Betreff: Stellungnahme zur Errichtung des neuen Speicherbeckens "Bodensee" für die Beschneigung am Kronplatz in den Gemeinden Olang und Bruneck - UVP-Verfahren
veröffentlicht am 14.11.2024

Antragsteller: Kronplatz Seilbahn GmbH

9. Größenvergleich: Altstadt Bruneck – 2 Speicherbecken Kronplatz

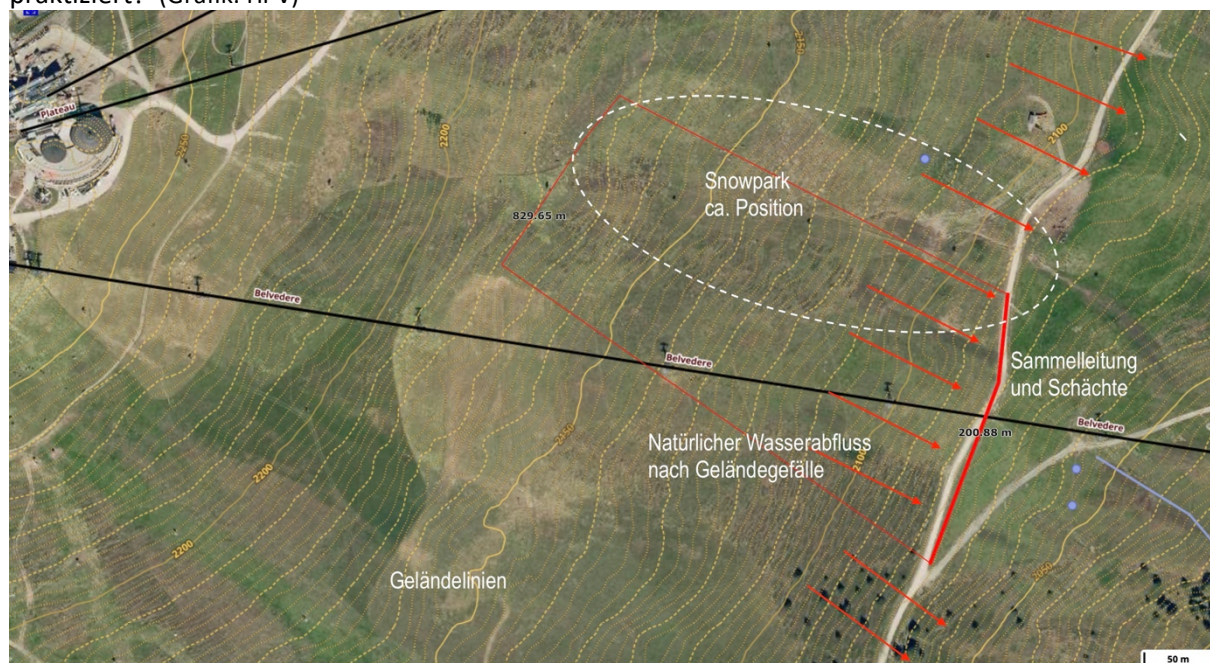
In diesem Vergleich ist das riesige Ausmaß der 2 Becken samt Böschungen zu erfassen. Die gesamte historische Oberstadt vom Unterrainer Tor bis zur Pfarrkirche hat im Prackensee-Becken Platz.
(Grafik: HPV)

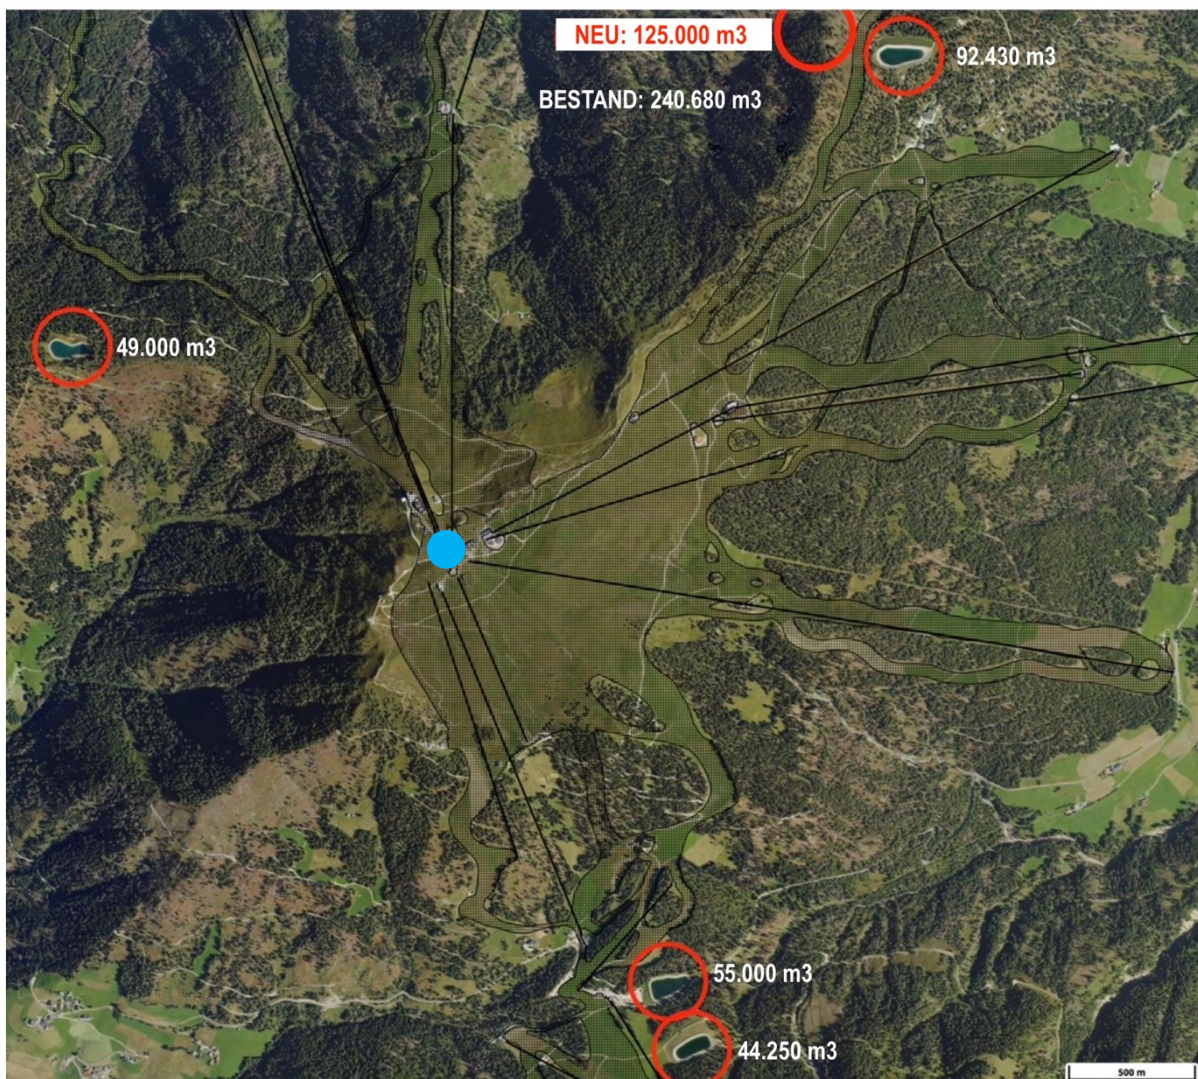
Simple Schaubild: Im Vordergrund die Ried-Piste. Im Hintergrund die schwierig darstellbare Lage des neuen großen Speicherbeckens mit den großen Böschungen und Aufschüttungen (gesamte Flächenbeanspruchung 4,5 ha= 6 Fußballfelder!)

Für dieses Speicherbecken ist ein **riesiger Aushub von 170.500 m³** notwendig. Diese gewaltige Menge an Material muss im Umfeld für Böschungen und auf der Ried-Piste für Auffüllungen untergebracht werden.

Ried-Piste: Bis über 7 m hohe Auffüllung mit Aushubmaterial im Pisten- und Randbereich (Schnitte 8 + 9)
